Übersicht Entfall Parkplätze ab 13.04.26 gemäß Informationsschreiben der Stadt Köln vom 27.03.26 im Vergleich zu dem Ergebnis der Vor-Ort-Begehung am 12.04.26. Analyse und Auswertung nachfolgend.

Fazit der Vor-Ort-Begehung am 12.04.26 zur Prüfung des angekündigten Entfalls der Parkplätze ab 13.04.26 gemäß Informationsschreiben der Stadt Köln vom 27.03.26:

1: Schartgasse 1C-13

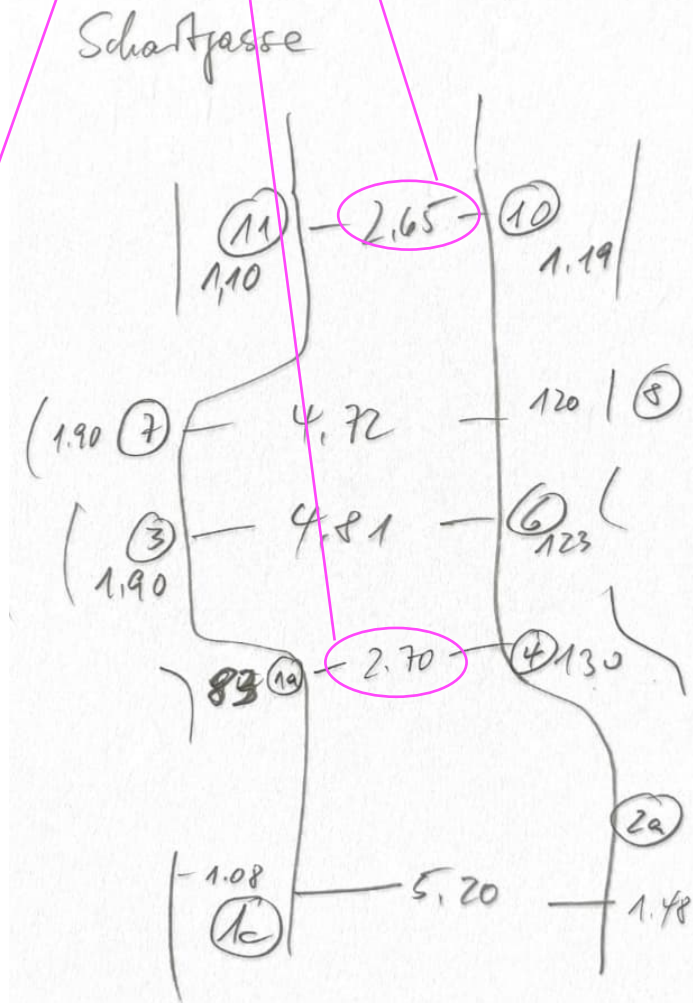
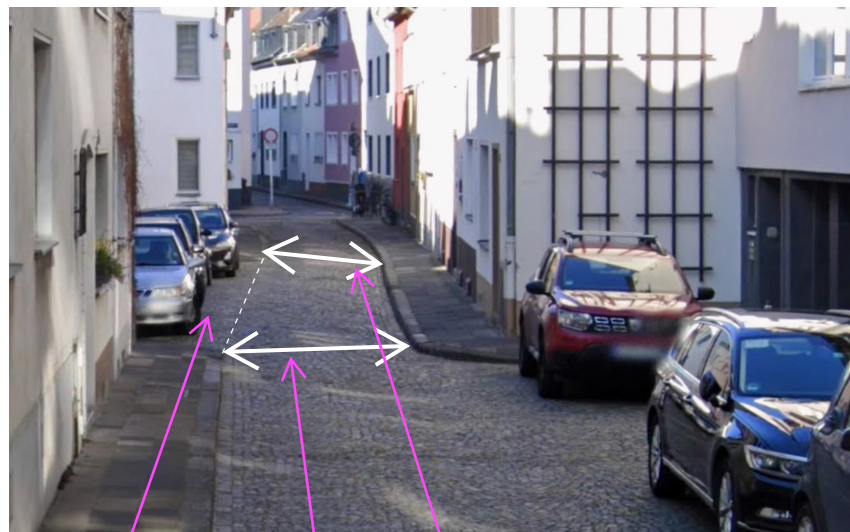
Entfall 4 Parkplätze (tatsächlich min. 6
Parkplätze!)

Die Gesamtfahrbahnbreite entlang den Hausnummern 1C-1A beträgt 5,2 m. Die Mindestfahrbahnbreite von 3,05 m ist selbst bei parkenden Autos mit einer Breite von mehr als 2,1 m gegeben! Sofern vor den Garagen der Hausnummer 2A mit Zustimmung der Anwohner geparkt wird, fallen noch weitere 2 Parkplätze weg (gestrichelte Markierung).

Die Fahrbahnbreite ist baulich an den gekennzeichneten Stellen auf Höhe der Hausnummern 1A und 10 lediglich 2,65-2,7m. Die Mindestfahrbahnbreite wird hier in jedem Fall unterschritten. Die parkenden Autos in der Parkbucht vor den Hausnummern 3-7 reduzieren die Fahrbahnbreite weit weniger als diese beiden Engstellen!

Die parkenden Autos schränken die Fahrbahn weit weniger ein als die beiden baulichen Engstellen!

Alte Mauer am Bach

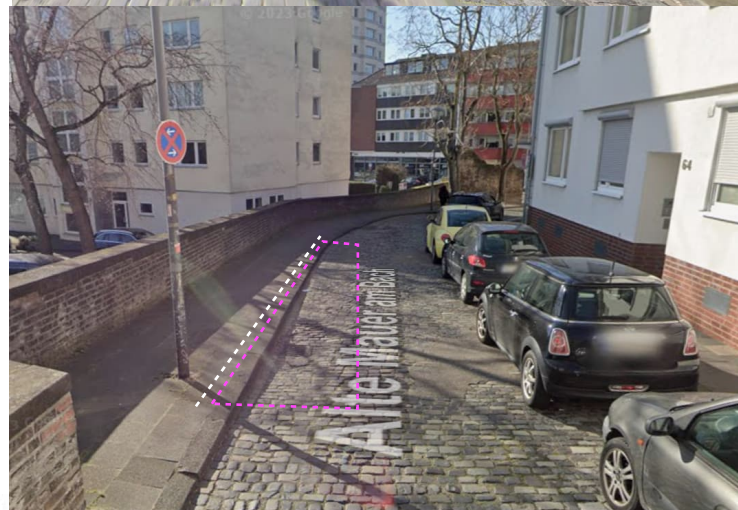
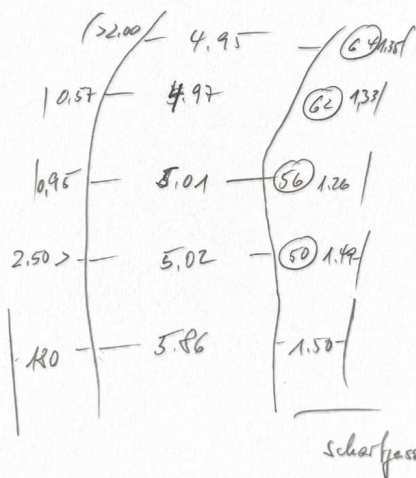
3+4: Alte Mauer am Bach Entfall von 7 Parkplätzen (grün).

Die Fahrbahnbreite entlang den Hausnummern 50-56 (beginnend vor dem Eckhaus Schartgasse 1C) beträgt min. 5,0m. Die Mindestfahrbahnbreite von 3,05m kann gewährleistet werden, sofern die Parkzone auf die gegenüberliegende Straßenseite verlegt wird und entweder die Fahrbahn bis zu den Pollern um eine Bordsteinbreite verbreitert wird oder das Parken mit zwei Rädern längs auf dem Gehweg ermöglicht wird. Der Gehweg würde nicht weiter eingeschränkt werden, als durch die bereits vorhandenen Poller und die Mindestgehwegbreite von 1,5 m würde in beiden Fällen gewährleistet werden.

Eine Verbreiterung der Straße oder das Parken längs mit zwei Rädern kann auch auf der gegenüberüberliegenden Seite der Hausnummer 64 ermöglicht werden, wodurch mindestens 3 Parkplätze erhalten bleiben könnten. In Summe könnten deshalb sogar **10** Parkplätze (pinkfarben) realisiert werden und damit **3** zusätzliche Parkplätze geschaffen werden!

Alternative Parkzonengestaltung bietet mehr Parkplätze als zuvor!

3: Gr.Telegraphenstr.1-17/19

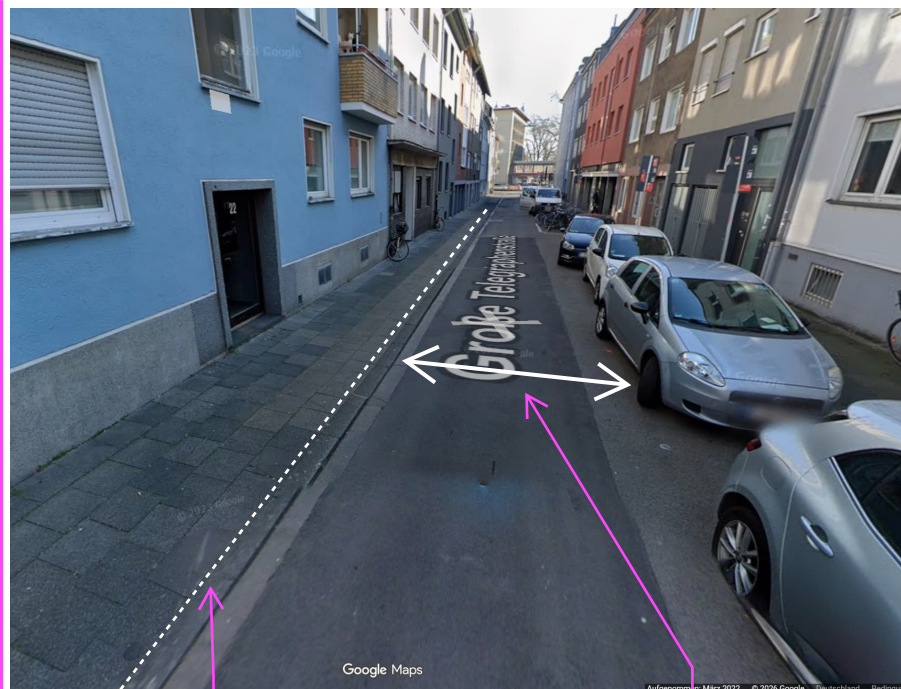
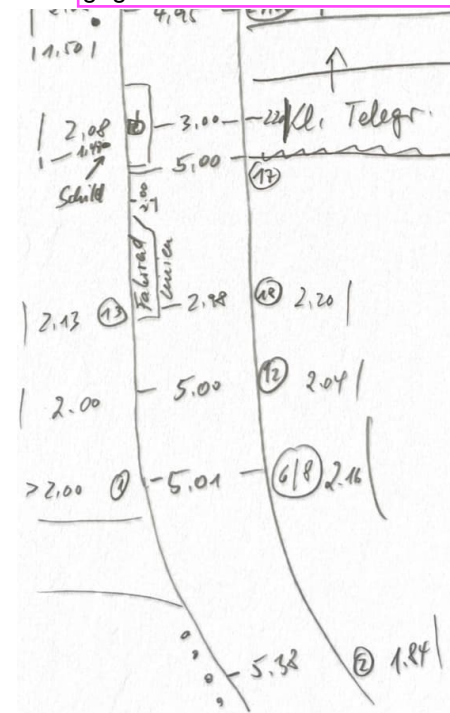
ca. 9 Parkplätze

(tatsächlich inkl. 2x zeitlich begrenztes Parken in der Ladezone vor Haus-Nr. 1 und dem Behindertenparkplatz vor Haus-Nr. 17-19 entfallen die 13 günen Parkplätze!)

Die Fahrbahnbreite entlang den Hausnummern 1-17/19 beträgt min. 5,0 m. Die Mindestfahrbahnbreite von 3,05 m ist de facto bei ordnungsgemäß abgestellten Fahrzeugen gegeben und könnte zusätzlich gewährleistet werden, sofern die Fahrbahn um eine Bordsteinbreite verbreitert wird oder das Parken mit zwei Rädern längs auf dem Gehweg ermöglicht wird. Die Mindestgehwegbreite von 1,5 m würde bei den genannten baulichen Maßnahmen mit 1,9-2,0 m weiterhin problemlos gewährleistet werden können.

Durch den vollständig abgesenkten Bordstein auf der gegenüberliegenden Seite der Parkzone zwischen den Hausnummern 2-22 ist fraglich, ob oben genannte Maßnahmen überhaupt vollzogen werden müssen, da der Gehweg vollständig für Einsatzfahrzeuge ohne Probleme befahrbar ist!

Die Mindestfahrbahnbreite von 3,05 m ist bei ordnungsgemäßem Abstellen des Fahrzeugs gegenwärtig gegeben!

Die Fahrbahn könnte über die gesamte Länge um 15 cm verbreitert werden. Die Gehwegbreite würde die Mindestbreite von 1,5 m mit 1,9-2,0 m weit überschreiten.

Alternative: Das Parken längs mit zwei Rädern auf dem gegenüberliegenden Gehweg oder die Verbreiterung der Fahrbahn auf der gegenüberliegenden Seite.

4: Gr.Telegraphenstr. 27-31/35 (SKM-Gebäude) ca. 11 Parkplätze (tatsächlich entfallen die 17 grünen Parkplätze!)

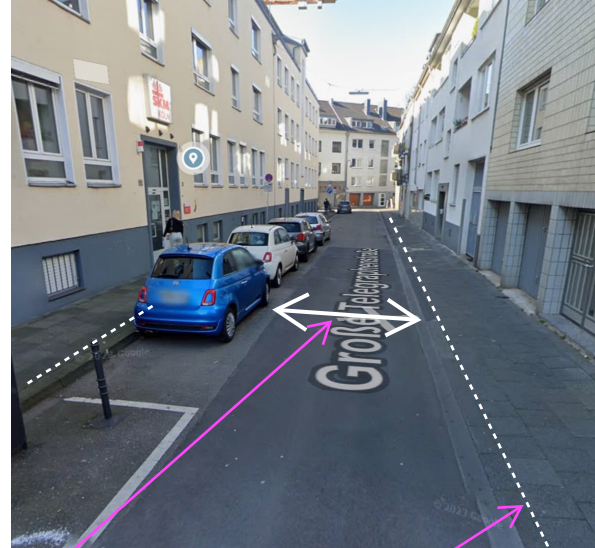
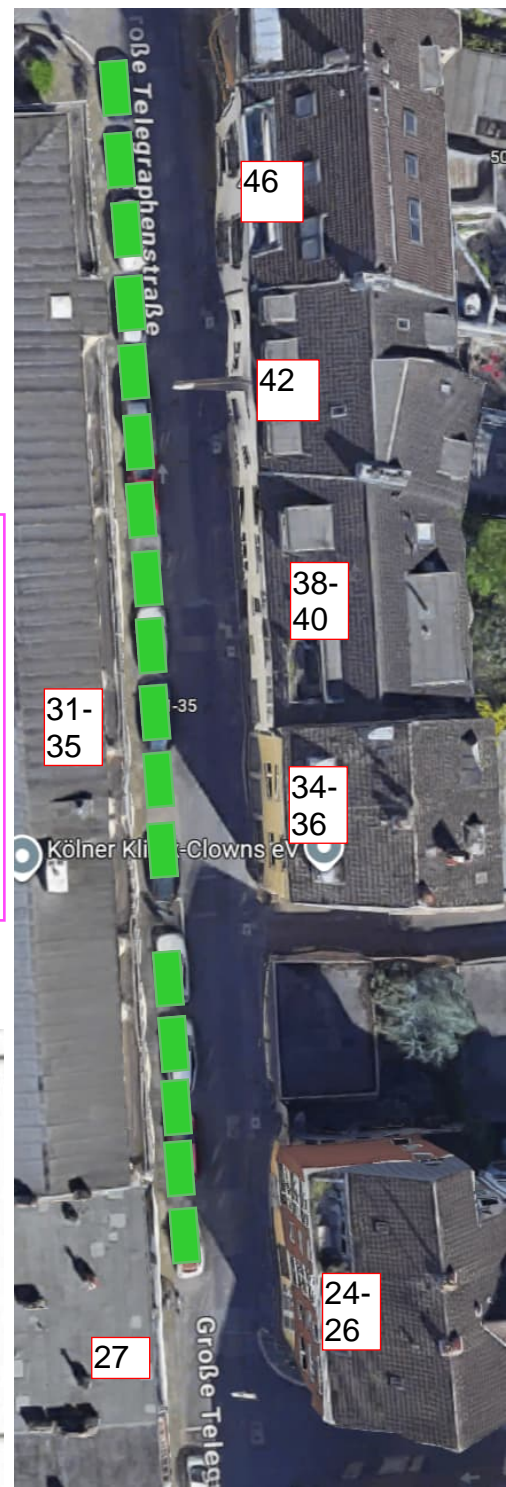
Die Fahrbahnbreite entlang den Hausnummern 27-31/35 beträgt min. 4,98m. Die Mindestfahrbahnbreite von 3,05m ist de facto bei ordnungsgemäß abgestellten Fahrzeugen gegeben und kann zusätzlich gewährleistet werden, sofern die Fahrbahn um eine Bordsteinbreite verbreitert wird oder das Parken mit zwei Rädern längs auf dem Gehweg ermöglicht wird. Die Mindestgehwegbreite von 1,5 m würde bei den genannten baulichen Maßnahmen mit 1,9-2,0 m weiterhin problemlos gewährleistet werden können.

Durch den vollständig abgesenkten Bordstein auf der gegenüberliegenden Seite der Parkzone zwischen den Hausnummern 34-46 ist fraglich, ob oben genannte Maßnahmen überhaupt vollzogen werden müssen, da der Gehweg vollständig für Einsatzfahrzeuge ohne Probleme befahrbar ist!

Die Mindestfahrbahnbreite von 3,05 m ist bei ordnungsgemäßem Abstellen des Fahrzeugs gegenwärtig gegeben!

Die Fahrbahn könnte über die gesamte Länge um 15 cm verbreitert werden. Die Gehwegbreite würde die Mindestbreite von 1,5 m mit 1,9-2,0 m weit überschreiten.

Alternative: Das Parken längs mit zwei Rädern auf dem gegenüberliegenden Gehweg oder die Verbreiterung der Fahrbahn auf der gegenüberliegenden Seite.

5: Friedrichstr. 55-63
7 Parkplätze (tatsächlich entfallen die 8 grünen Parkplätze!)

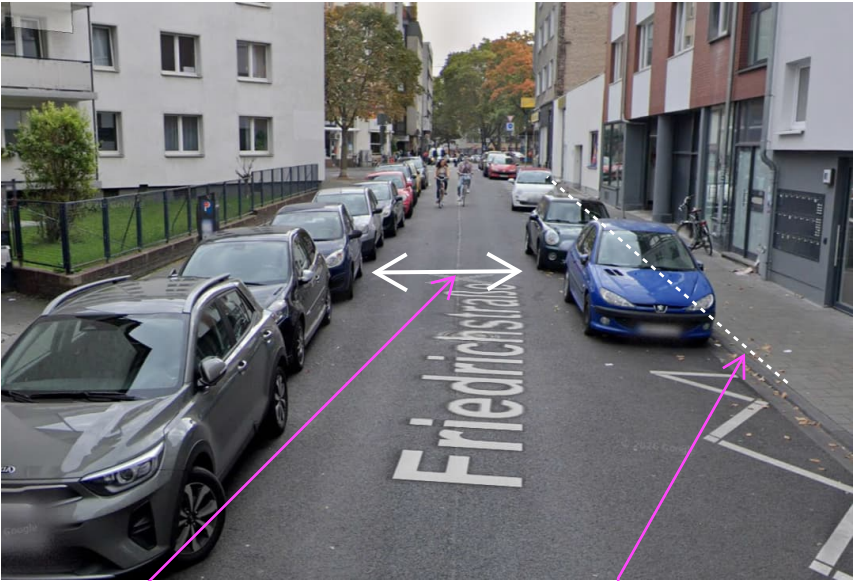
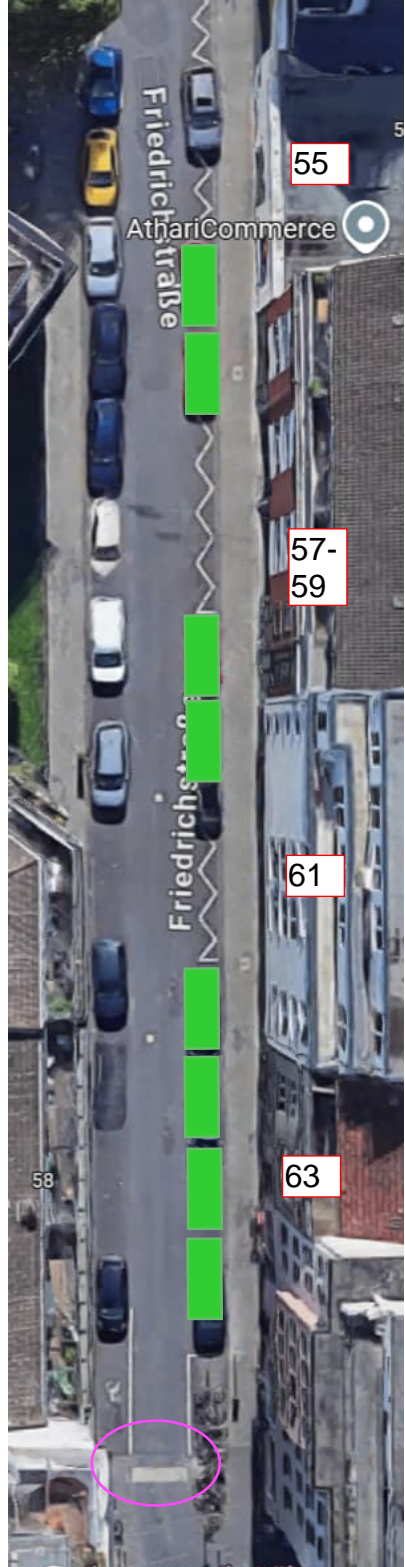
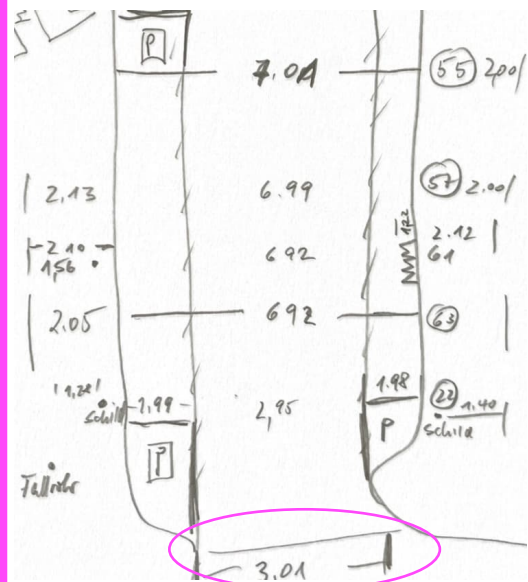
Die Fahrbahnbreite entlang den Hausnummern 27-31/35 beträgt min. 6,92m. Die Mindestfahrbahnbreite von 3,05m ist de facto bei ordnungsgemäß abgestellten Fahrzeugen gegeben und kann zusätzlich gewährleistet werden, sofern die Fahrbahn verbreitert wird oder das Parken mit zwei Rädern längs auf dem Gehweg ermöglicht wird. Die Mindestgehwegbreite von 1,5 m würde bei den genannten baulichen Maßnahmen mit 1,8-1,9 m weiterhin problemlos gewährleistet werden können.

Tatsächlich ist die Restfahrbahnbreite bei beidseitig ordnungsgemäß abgestellten Fahrzeugen gegenwärtig mindestens 3,05m, in den meisten Fällen sogar 3,1-3,3m (gemessen)! Die einzige Engstelle bildet das Ende der Friedrichstraße Richtung Hohenstaufenring. Dort misst die Fahrbahn lediglich 3,01 m und unterschreitet somit die Mindestfahrbahnbreite von 3,05 m!

Die Mindestfahrbahnbreite von 3,05 m ist bei ordnungsgemäßem Abstellen des Fahrzeugs gegenwärtig gegeben!

Die Fahrbahn könnte über die gesamte Länge um 15 cm verbreitert werden. Die Gehwegbreite würde die Mindestbreite von 1,5 m mit 1,8-1,9 m weit überschreiten.

Alternative: Das Parken längs mit zwei Rädern auf dem gegenüberliegenden Gehweg oder die Verbreiterung der Fahrbahn auf der gegenüberliegenden Seite.

6: Huhnsgrasse 10-20
3 Parkplätze (tatsächlich entfallen die 4
grünen Parkplätze!)

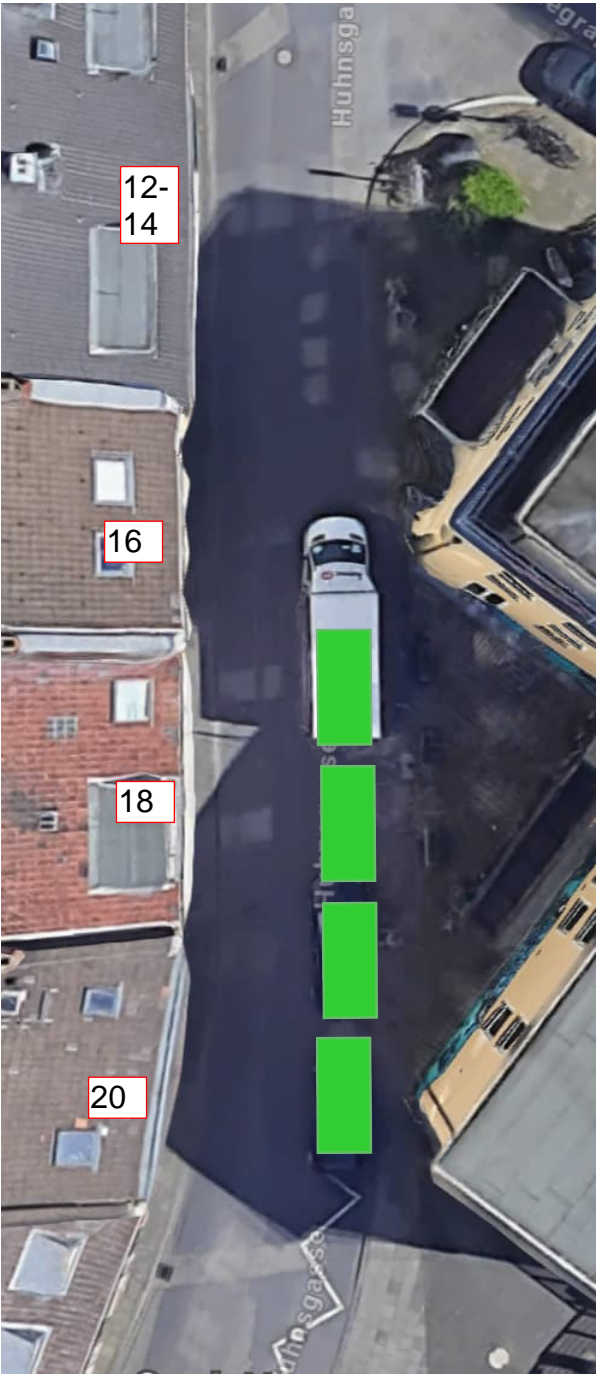
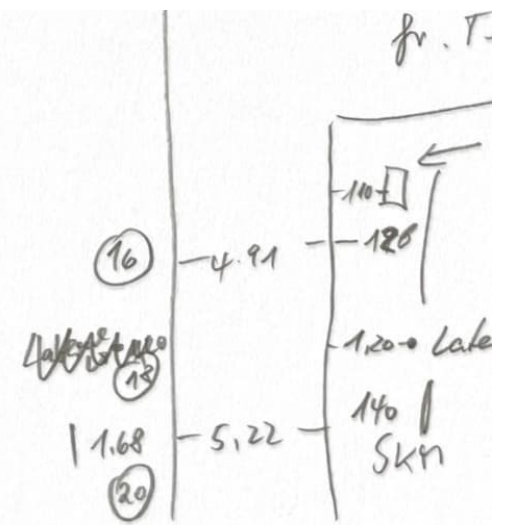
Die Fahrbahnbreite entlang den Hausnummern 12/14-20 beträgt max. 5,22m. Die Mindestfahrbahnbreite von 3,05m ist selbst bei ordnungsgemäß abgestellten Fahrzeugen nicht mehr gegeben und kann auch nicht durch bauliche Maßnahmen gewährleistet werden, ohne die bereits zu schmalen Gehwegbreiten weiter zu reduzieren.

Hinweis:
 Der Entfall ist legitim, jedoch gibt die Stadt Köln an, dass nur 3 Parkplätze entfallen würden. Es sind jedoch realistisch 4 Parkplätze, die entfallen.

Es parken in der Regel 4 Fahrzeuge in der Parkzone

7: Huhngasse 9-17

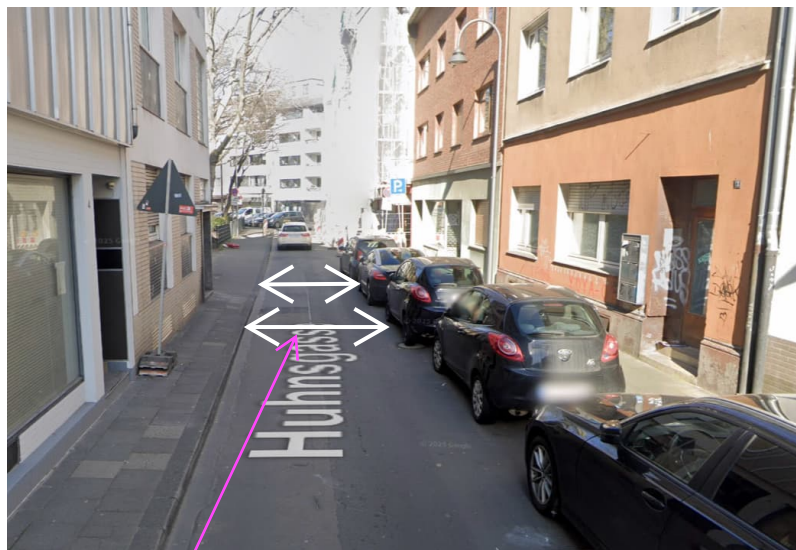
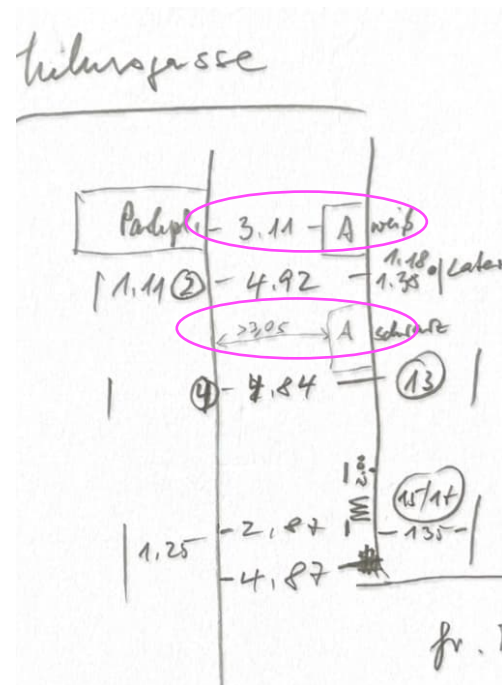
4 Parkplätze (tatsächlich entfallen die 5 grünen Parkplätze!)

Die Fahrbahnbreite entlang den Hausnummern 9-13 beträgt ca. 4,9 m. Die Mindestfahrbahnbreite von 3,05 m ist de facto bei ordnungsgemäß abgestellten, schmalen Fahrzeugen trotzdem gegeben (vor Ort gemessen).

Der Entfall entlang der Hausnummer 13-15/17 ist nur teils legitim, jedoch gibt die Stadt Köln an, dass 4 Parkplätze entfallen würden. Es sind jedoch realistisch 5 Parkplätze, die entfallen sollen.

Die Mindestfahrbahnbreite von 3,05 m ist bei ordnungsgemäßem Abstellen des Fahrzeugs gegenwärtig gegeben!

8: Frankstraße 1-27

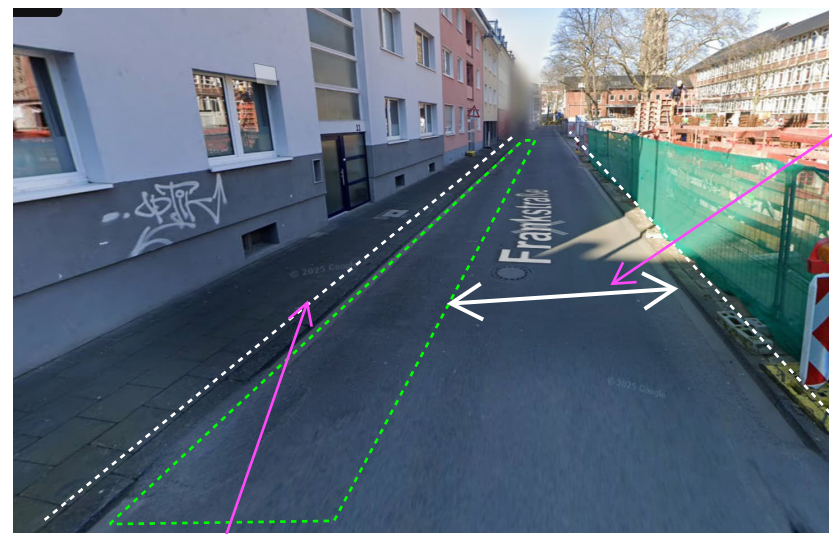
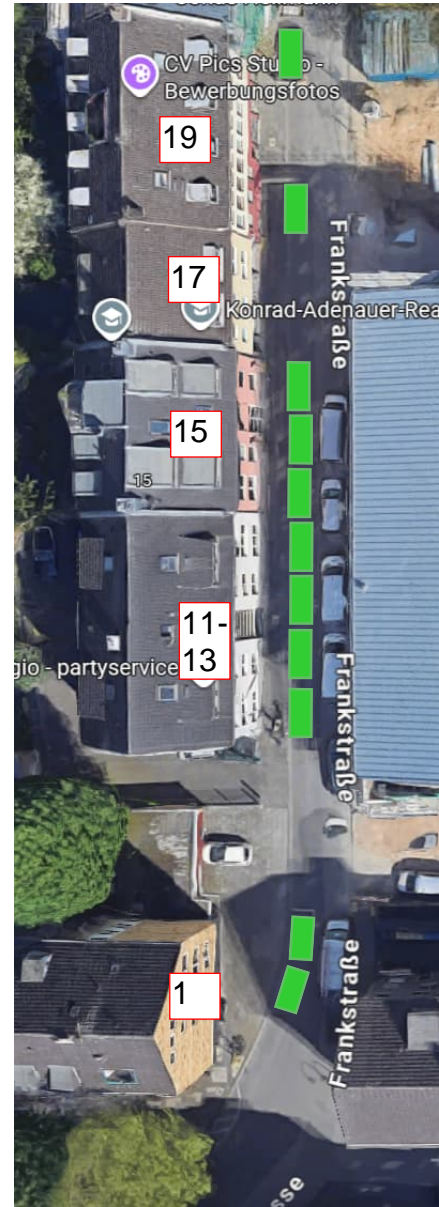
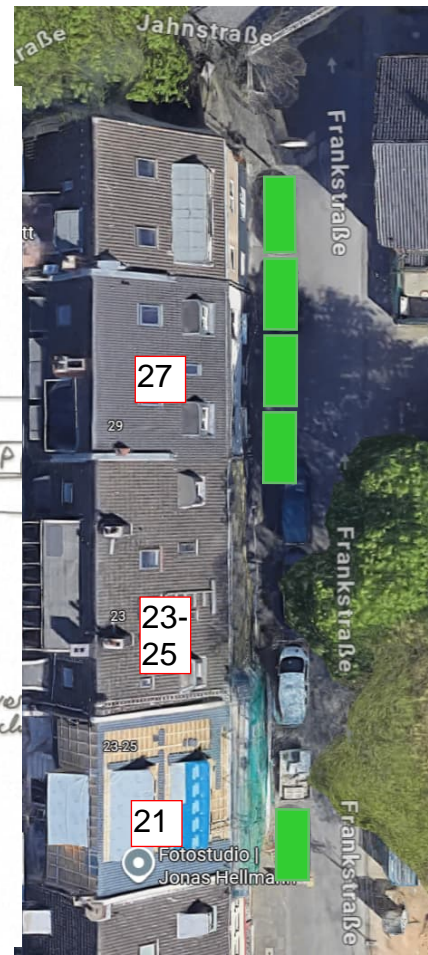
14 Parkplätze (tatsächlich entfallen die 16 grünen Parkplätze!)

Die Fahrbahnbreite entlang der Hausnummern 1-27 ist min. 4,99 m. Die Mindestfahrbahnbreite von 3,05 m ist de facto bei ordnungsgemäß abgestellten Fahrzeugen gegeben und kann zusätzlich gewährleistet werden, indem die Fahrbahn verbreitert wird oder das Parken mit zwei Rädern längs auf dem Gehweg ermöglicht wird. Die Mindestgehwegbreite von 1,5 m würde bei den genannten baulichen Maßnahmen mit 1,85-2,15 m weiterhin problemlos gewährleistet werden können.

Der rechte Ausschnitt von Maps ist veraltet, da die Bauphase an der Konrad-Adenauer-Realschule abgebildet ist. Die Parkzone befindet sich wie beim ersten Ausschnitt gegenüber der Schule.

Die Mindestfahrbahnbreite von 3,05 m ist bei ordnungsgemäßem Abstellen des Fahrzeugs gegenwärtig gegeben!

Die Fahrbahn könnte über die gesamte Länge einseitig (links oder rechts) um 15cm verbreitert werden. Die Gehwegbreite würde die Mindestbreite von 1,5m mit 1,85-2,15m weit überschreiten.
Alternative: Das Parken längs mit zwei Rädern auf dem gegenüberliegenden Gehweg oder die Verbreiterung der Fahrbahn auf der gegenüberliegenden Seite.

9: Am Rinkenpfehl 11/13-15/17
7 Parkplätze entfallen (grün).

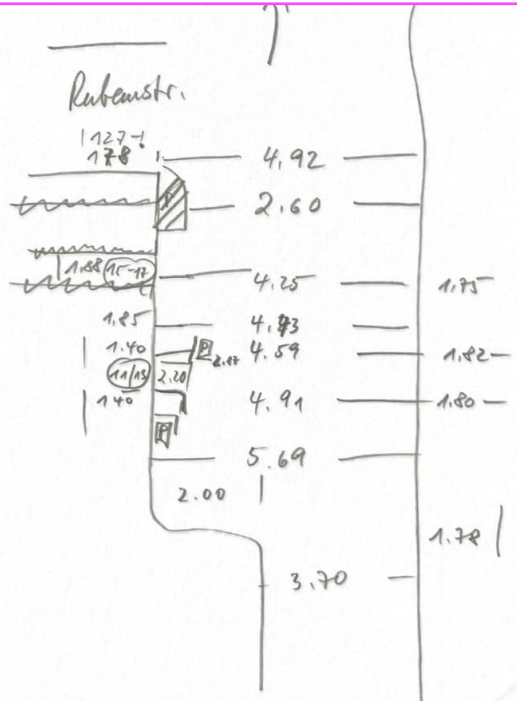
Die Fahrbahnbreite entlang der Hausnummern 11/13 - 15/17 ist an einigen Stellen max. 4,59 m. Die Mindestfahrbahnbreite von 3,05 m ist selbst bei ordnungsgemäß abgestellten Fahrzeugen nicht mehr gegeben. Jedoch könnten durch eine Verbreiterung der Fahrbahn um eine Bordsteinbreite gemäß der rechten Skizze 2-3 Parkplätze erhalten bleiben, da die Mindestgehwegbreite von 1,5 m weiterhin gewährleistet wird.

Die Stadt Köln gibt an, dass entlang der gesamten Straße "Am Rinkenpfehl" lediglich 13 Parkplätze entfallen. Insgesamt entfallen jedoch realistisch **18** Parkplätze (grün markiert)!

Die Fahrbahn könnte in dem markierten Bereich um 15 cm verbreitert werden. Die Gehwegbreite würde die Mindestbreite von 1,5 m mit 1,65 m weiterhin überschreiten.
